„Konkurs dwuetapowy, realizacyjny na opracowanie koncepcji architektonicznej budynków na potrzeby Urzędu Miasta i Gminy Piaseczno oraz Centrum Kultury z salą widowiskową”

UZUPEŁNIENIE WYJAŚNIENIA 13 TREŚCI REGULAMINU KONKURSU
(PYTANIA INDYWIDUALNE 5i)

PYTANIE 5i

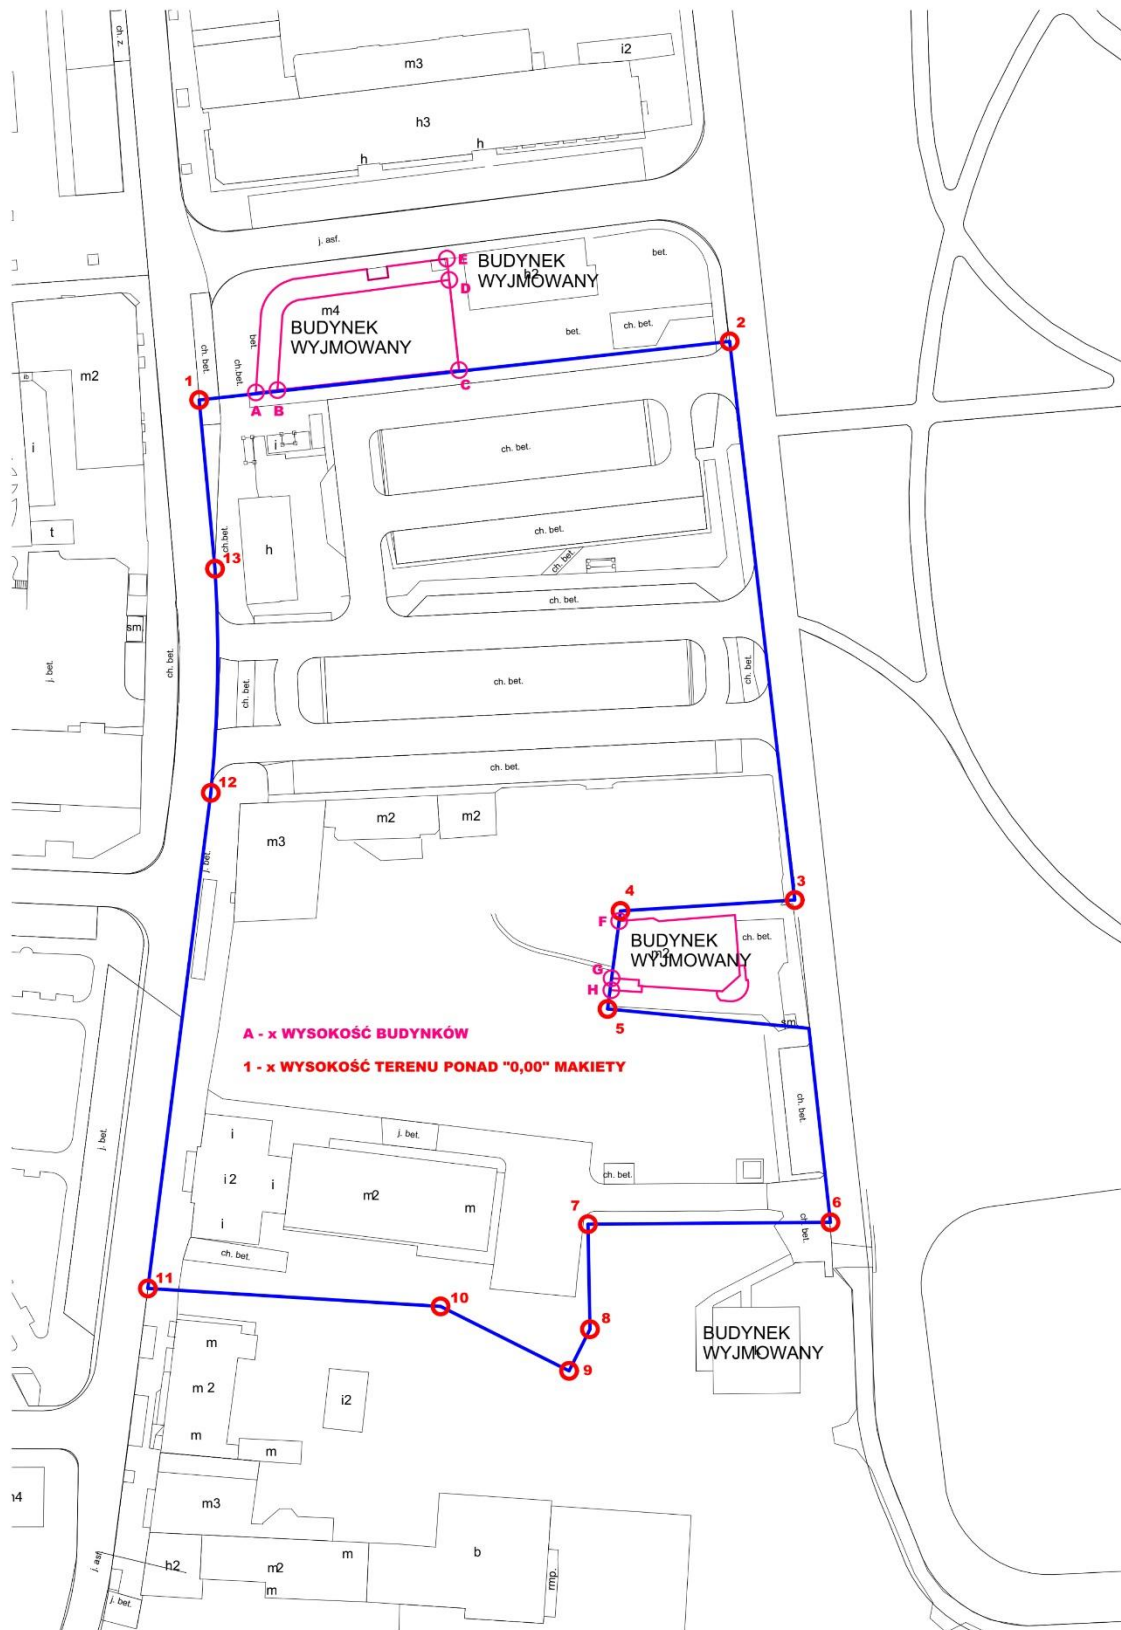
Uprzejmie prosimy o podanie wysokości (rzędnych w m.n.p.m.) makiety matki) dla charakterystycznych punktów wskazanych na załączonym szkicu . Prosimy także o podanie ich wysokości w mm, liczonych od poziomu spodu podstawy makiety.

Organizator podaje wysokości budynków towarzyszących terenowi opracowania konkursowego w metrach (oraz odpowiednio wysokość od poziomu zero na makiecie w milimetrach)

budynek na dz. ew. 52/9 - od ziemi do gzymsu 10 metrów (20mm) płaska część dachu 13m (26mm)

budynek na dz. ew. 52/6 - gzyms 3 metry (6mm) kalenica 5,5 metra (11mm)

budynek na dz. ew. 62/2 - 7 metrów (14mm) dach płaski

budynek na dz. ew. 63/3 - 4,5 metra (9mm) dach płaski
